福島第一原子力発電所 特定原子力施設に係る実施計画変更比較表（第Ⅱ章 2.11 使用済燃料プールからの燃料取り出し設備）

変 更 前	変 更 後	変 更 理 由
<p>2.11 使用済燃料プールからの燃料取り出し設備</p> <p>2.11.1 基本設計</p> <p>(中略)</p> <p>2.11.1.5 主要な機器</p> <p>(中略)</p> <p>(3) 燃料取り出し用カバー</p> <p>燃料取り出し用カバーは、2号機を除き使用済燃料プールを覆う構造としており、必要により、燃料取扱機支持用架構及びクレーン支持用架構を有する。</p> <p>なお、2号機については、燃料取扱機支持用架構及びクレーン支持用架構を有する燃料取り出し用構台を新設し、既存の原子炉建屋に新たに設ける開口部から、燃料取扱設備を出し入れする構造とする。</p> <p>また、燃料取り出し用カバーは換気設備及びフィルタユニットを有する。</p> <p>なお、換気設備の運転状態やフィルタユニット出入口で監視する放射性物質濃度等の監視状態は現場制御盤及び免震重要棟集中監視室に表示され、異常時は警報を発するなどの管理を行う。</p> <p>2.11.1.6 自然災害対策等</p> <p>(中略)</p> <p>(4)火災</p> <p>燃料取り出し用カバー及び燃料取り出し用カバー内の主要構成機器は不燃性のものを使用し、電源盤については不燃性又は難燃性、ケーブルについては難燃性のものを可能な限り使用し、火災が発生することを防止する。火災の発生が考えられる箇所について、火災の早期検知に努めるとともに、消火器を設置することで初期消火活動を可能にし、火災により安全性を損なうことのないようにする。</p> <p>(5)環境条件</p> <p>燃料取扱設備については、燃料取り出し用カバーに換気設備を設け、排気はフィルタユニットを通じて大気へ放出することとしている。</p> <p>燃料取り出し用カバーの外部にさらされている鉄骨部は、劣化防止を目的に、塗装を施す。</p> <p>(中略)</p>	<p>2.11 使用済燃料プールからの燃料取り出し設備</p> <p>2.11.1 基本設計</p> <p>(中略)</p> <p>2.11.1.5 主要な機器</p> <p>(中略)</p> <p>(3) 燃料取り出し用カバー</p> <p>燃料取り出し用カバーは、2号機を除き使用済燃料プールを覆う構造としており、必要により、燃料取扱機支持用架構及びクレーン支持用架構を有する。</p> <p>なお、2号機については、燃料取扱機支持用架構及びクレーン支持用架構を有する燃料取り出し用構台を新設し、既存の原子炉建屋に新たに設ける開口部から、燃料取扱設備を出し入れする構造とする。</p> <p>また、燃料取り出し用

図-3 配管概略図 (3/5)
(測定・確認用設備)

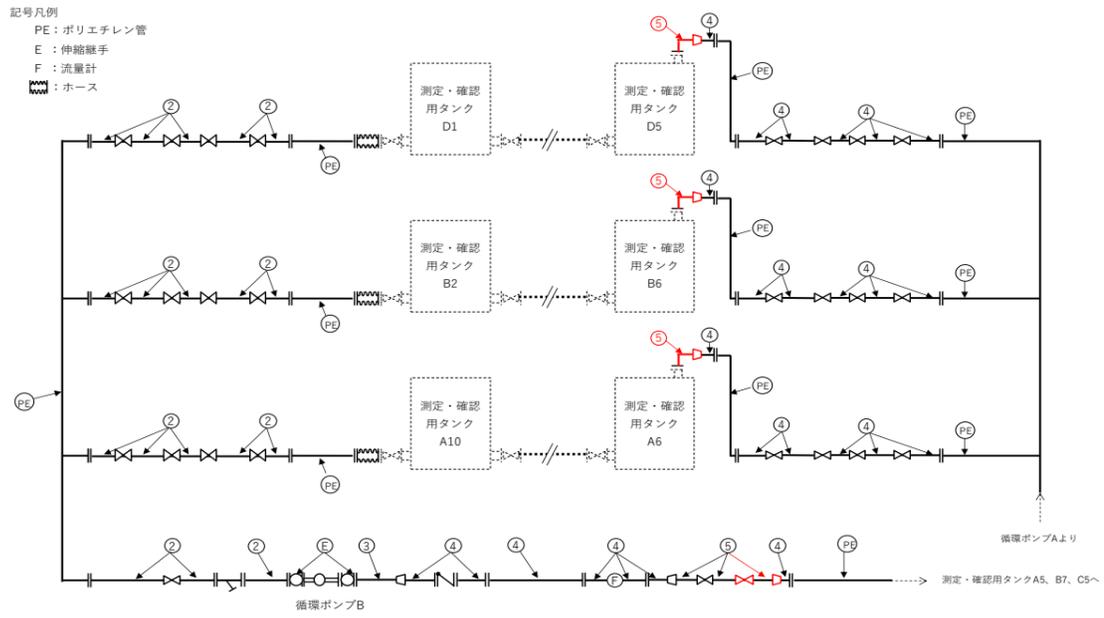
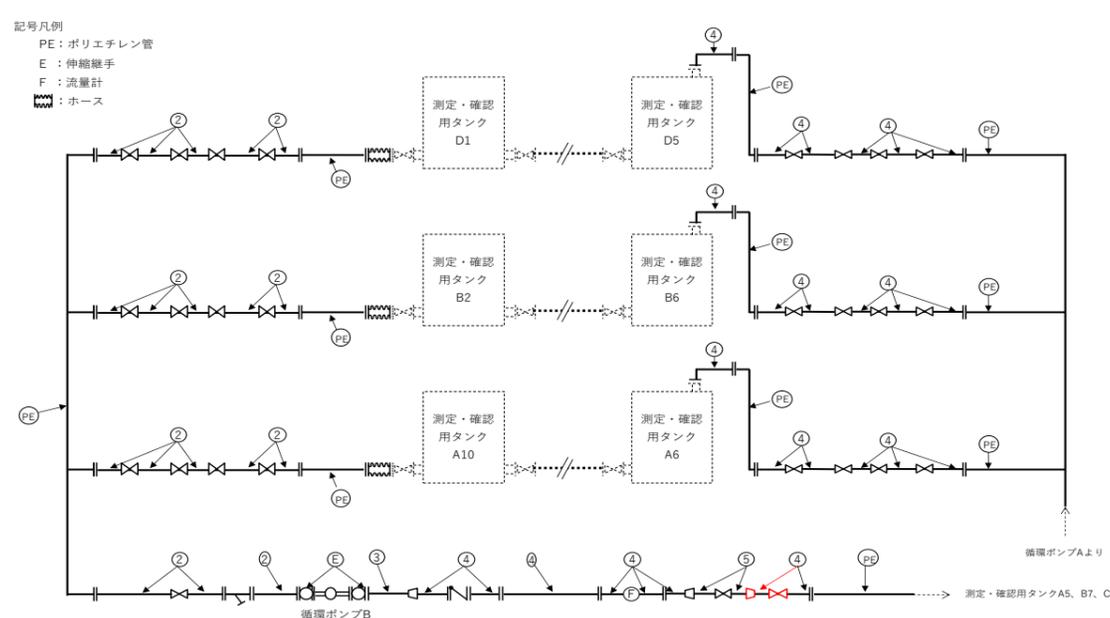
記載の適正化

図-4 配管概略図 (4/5)
(移送設備)

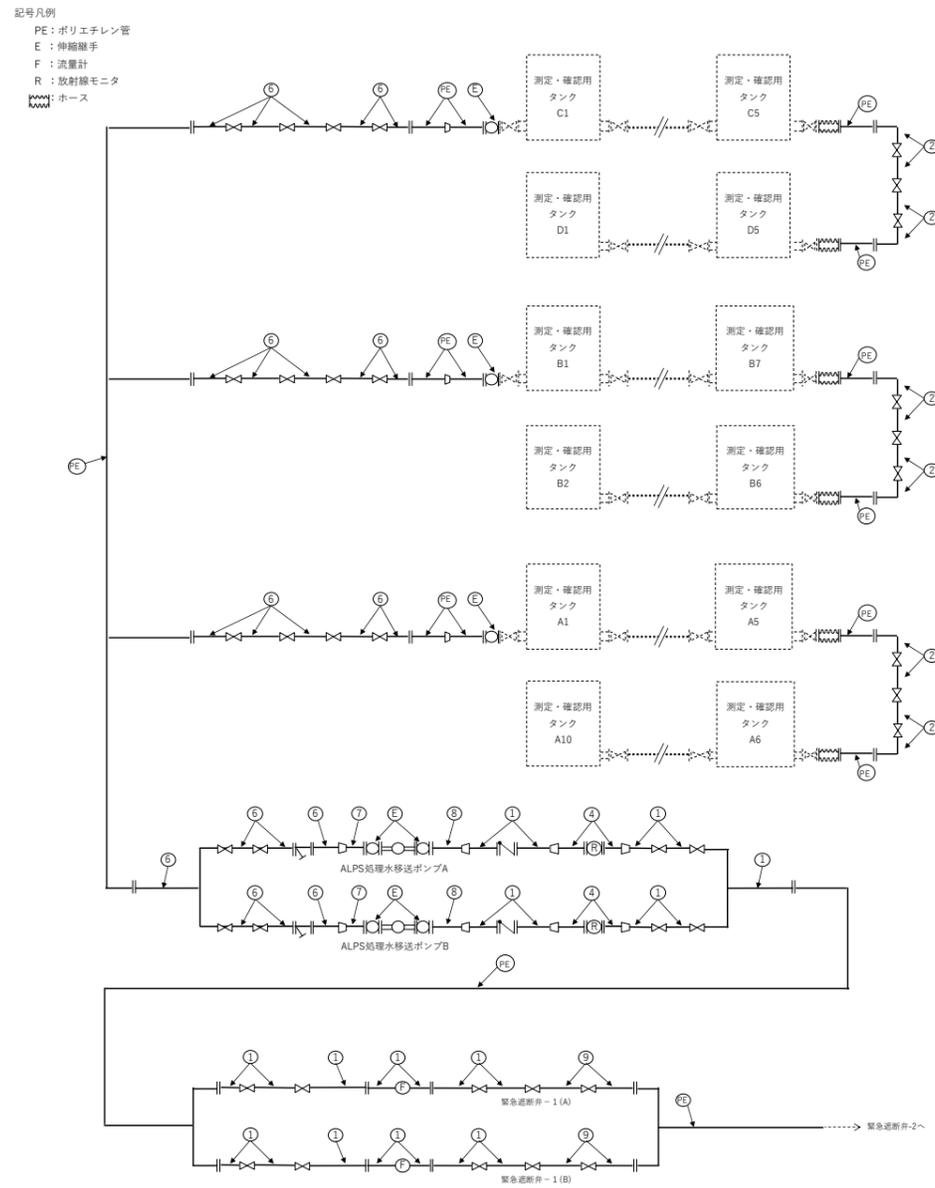
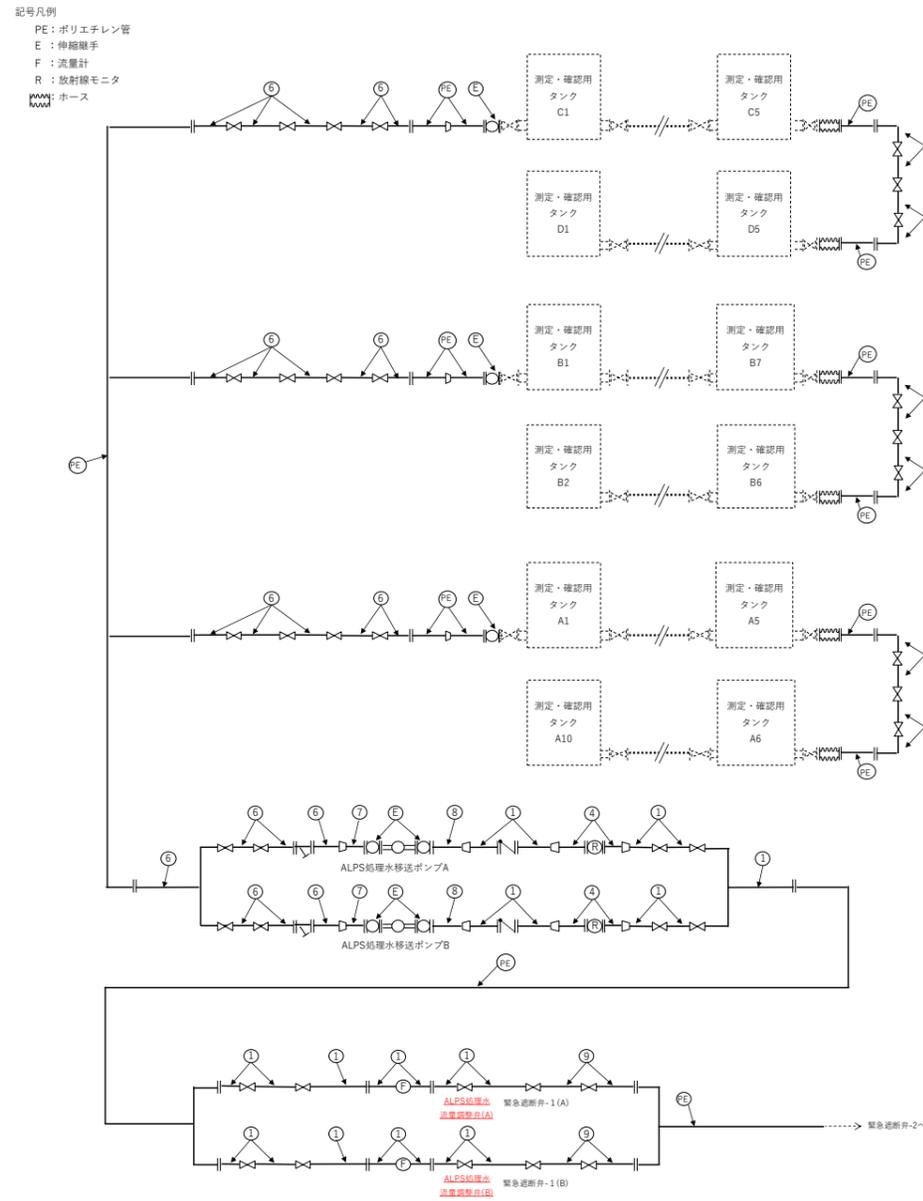
記載の適正化

図-5 配管概略図 (5 / 5)
(移送設備, 希釈設備)

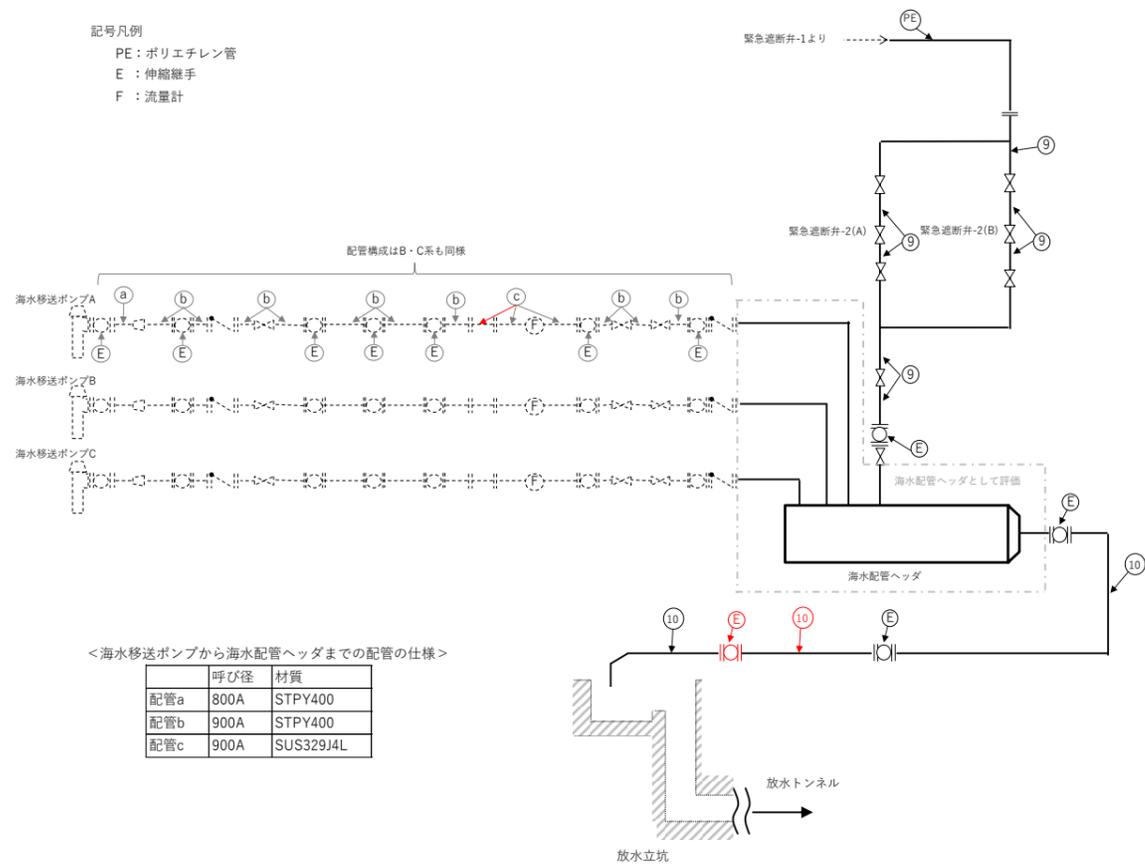
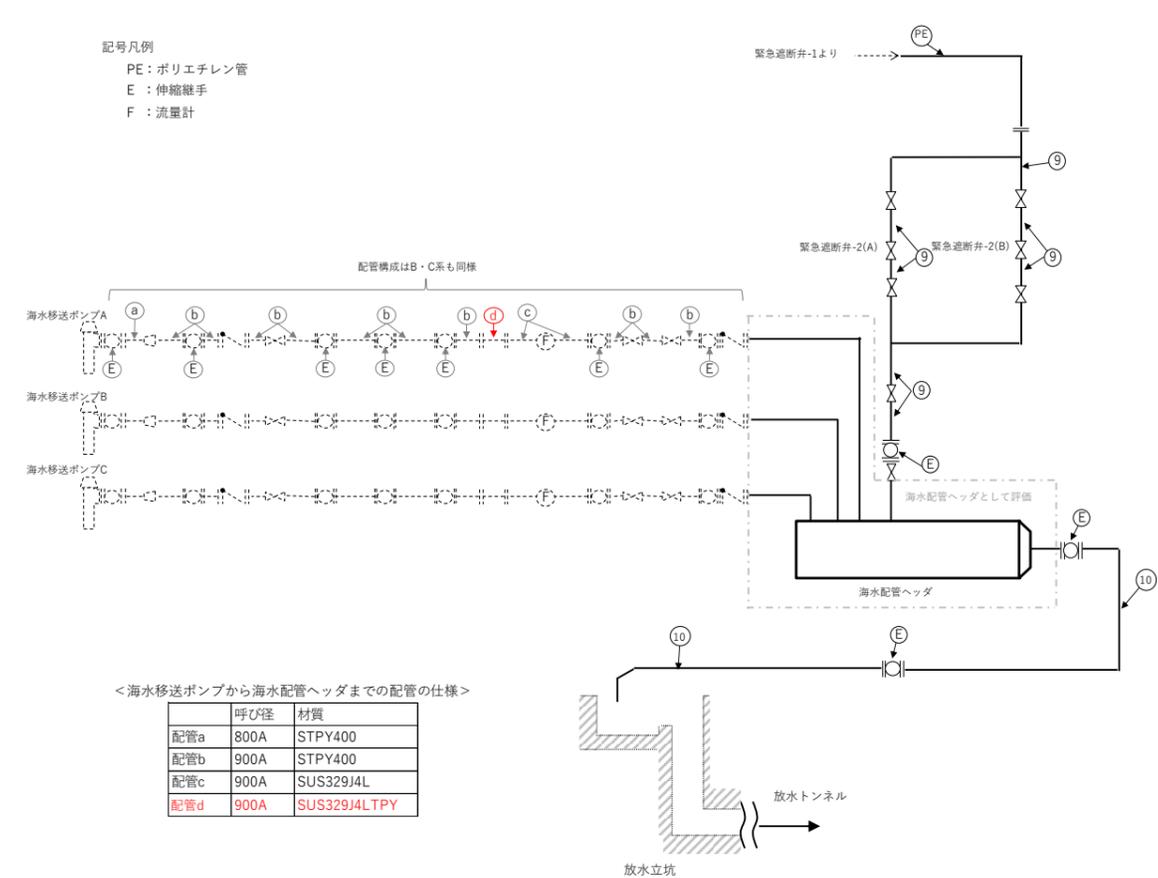
記載の適正化

変 更 前	変 更 後	変 更 理 由																																																							
<p>II ALPS 処理水希釈放出設備の公称値の許容範囲について</p> <p>(中略)</p> <p>表-2 海水移送配管の許容範囲について</p> <p>配管⑩*</p> <table border="1" data-bbox="121 533 1231 711"> <thead> <tr> <th>主要寸法 (mm)</th> <th>許容範囲</th> <th>根拠</th> </tr> </thead> <tbody> <tr> <td>外径</td> <td>1828.8</td> <td>■</td> <td>製造能力、製造実績を考慮したメーカー基準</td> </tr> <tr> <td>厚さ</td> <td>16.0</td> <td>■</td> <td>製造能力、製造実績を考慮したメーカー基準</td> </tr> </tbody> </table> <p>配管 c*</p> <table border="1" data-bbox="121 793 1231 972"> <thead> <tr> <th>主要寸法 (mm)</th> <th>許容範囲</th> <th>根拠</th> </tr> </thead> <tbody> <tr> <td>外径</td> <td>914.4</td> <td>■</td> <td>製造能力、製造実績を考慮したメーカー基準</td> </tr> <tr> <td>厚さ</td> <td>13.0</td> <td>■</td> <td>製造能力、製造実績を考慮したメーカー基準</td> </tr> </tbody> </table> <p>※：図-5の番号または記号に対応する。</p> <p>(現行記載なし)</p>	主要寸法 (mm)	許容範囲	根拠	外径	1828.8	■	製造能力、製造実績を考慮したメーカー基準	厚さ	16.0	■	製造能力、製造実績を考慮したメーカー基準	主要寸法 (mm)	許容範囲	根拠	外径	914.4	■	製造能力、製造実績を考慮したメーカー基準	厚さ	13.0	■	製造能力、製造実績を考慮したメーカー基準	<p>II ALPS 処理水希釈放出設備の公称値の許容範囲について</p> <p>(中略)</p> <p>表-2 海水移送配管の許容範囲について</p> <p>配管⑩*</p> <table border="1" data-bbox="1294 533 2404 711"> <thead> <tr> <th>主要寸法 (mm)</th> <th>許容範囲</th> <th>根拠</th> </tr> </thead> <tbody> <tr> <td>外径</td> <td>1828.8</td> <td>■</td> <td>製造能力、製造実績を考慮したメーカー基準</td> </tr> <tr> <td>厚さ</td> <td>16.0</td> <td>■</td> <td>製造能力、製造実績を考慮したメーカー基準</td> </tr> </tbody> </table> <p>配管 c*</p> <table border="1" data-bbox="1294 793 2404 972"> <thead> <tr> <th>主要寸法 (mm)</th> <th>許容範囲</th> <th>根拠</th> </tr> </thead> <tbody> <tr> <td>外径</td> <td>914.4</td> <td>■</td> <td>製造能力、製造実績を考慮したメーカー基準</td> </tr> <tr> <td>厚さ</td> <td>13.0</td> <td>■</td> <td>製造能力、製造実績を考慮したメーカー基準</td> </tr> </tbody> </table> <p>配管 d*</p> <table border="1" data-bbox="1294 1058 2404 1245"> <thead> <tr> <th>主要寸法 (mm)</th> <th>許容範囲</th> <th>根拠</th> </tr> </thead> <tbody> <tr> <td>外径</td> <td>914.4</td> <td>■</td> <td>JISによる材料公差</td> </tr> <tr> <td>厚さ</td> <td>14.0</td> <td>■</td> <td>JISによる材料公差 製造能力、製造実績を考慮したメーカー基準</td> </tr> </tbody> </table> <p>※：図-5の番号または記号に対応する。</p>	主要寸法 (mm)	許容範囲	根拠	外径	1828.8	■	製造能力、製造実績を考慮したメーカー基準	厚さ	16.0	■	製造能力、製造実績を考慮したメーカー基準	主要寸法 (mm)	許容範囲	根拠	外径	914.4	■	製造能力、製造実績を考慮したメーカー基準	厚さ	13.0	■	製造能力、製造実績を考慮したメーカー基準	主要寸法 (mm)	許容範囲	根拠	外径	914.4	■	JISによる材料公差	厚さ	14.0	■	JISによる材料公差 製造能力、製造実績を考慮したメーカー基準	<p>記載の適正化</p>
